泊発電所3号炉

耐震重要施設及び常設重大事故等対処施設の 基礎地盤及び周辺斜面の安定性評価について (コメント回答)

令和6年3月22日
北海道電力株式会社

解析用物性値の適用範囲 (平面図) ※

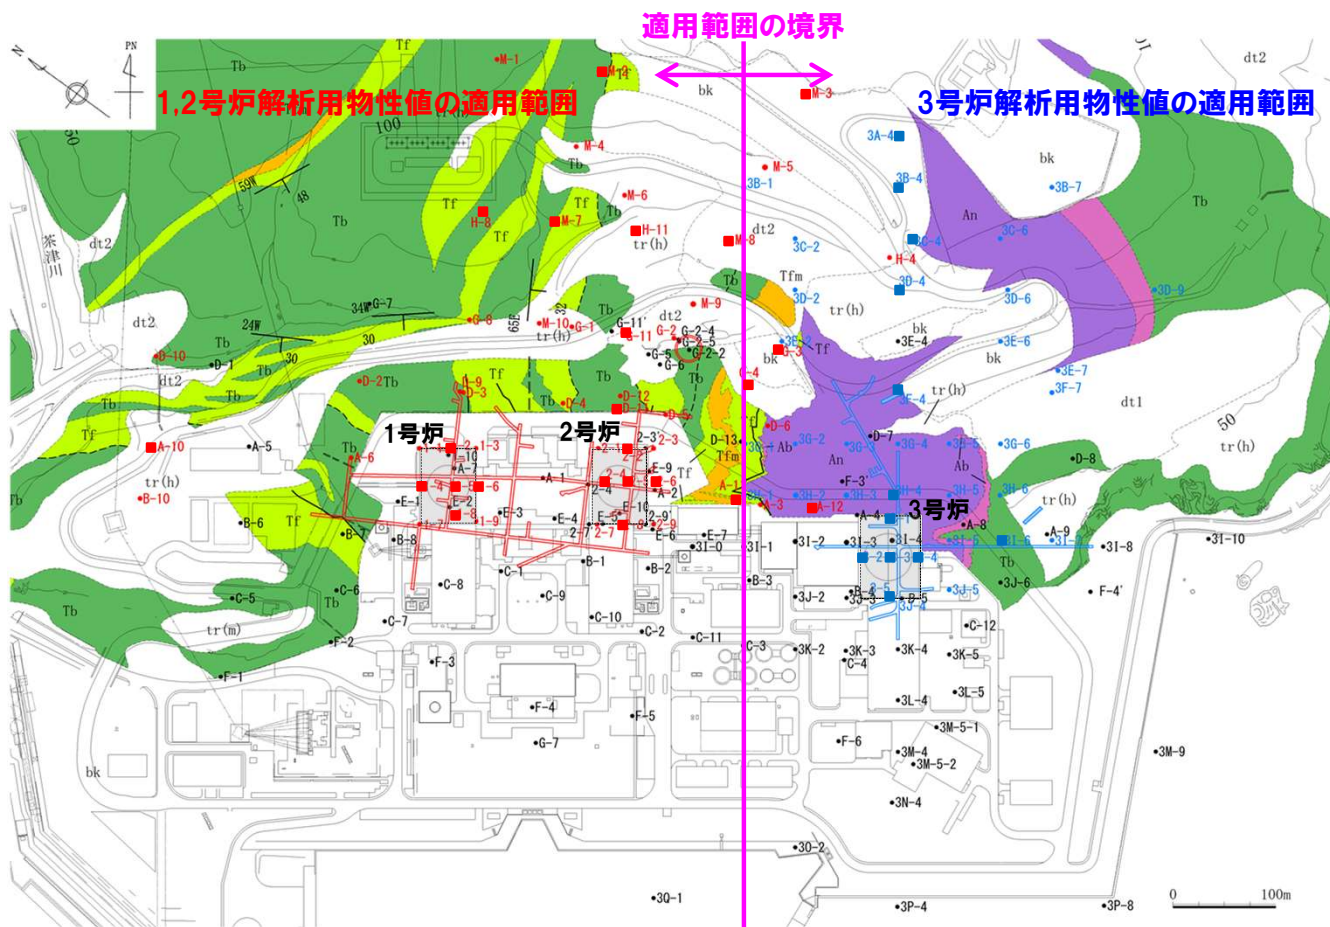
- ・「1,2号炉解析用物性値」の各物性値について、「3号炉解析用物性値」と共通とするか否かが項目によって異なることについて、考え方を明確にして説明すること。
- ・「1,2号炉解析用物性値」と「3号炉解析用物性値」を評価対象施設の位置によって使い分けるのであれば、火砕岩類も含めて、敷地内での各解析用物性値の適用範囲の考え方を明確にすること。
- ・加えて、X-X'断面において1,2号炉にかかる範囲でも「3号炉解析用物性値」を用いることの適切性を説明すること。

○3号炉解析用物性値と1,2号炉解析用物性値の適用範囲の境界については、以下の理由から、3号炉調査範囲を包含する位置で海山方向に直線で区切った位置とし、解析用物性値の適用範囲は下図に示すとおり(断面図は、次頁参照)。

- ・今回の申請は、3号炉の設置変更許可申請であり、評価対象施設が主に3号炉側に設置されていること。
- ・3号炉側の解析用物性値は、3号炉建設時に設定した値を変更せずに用いること。

○なお、3号炉解析用物性値の適用範囲は、安山岩の分布と整合的な位置関係となっている。
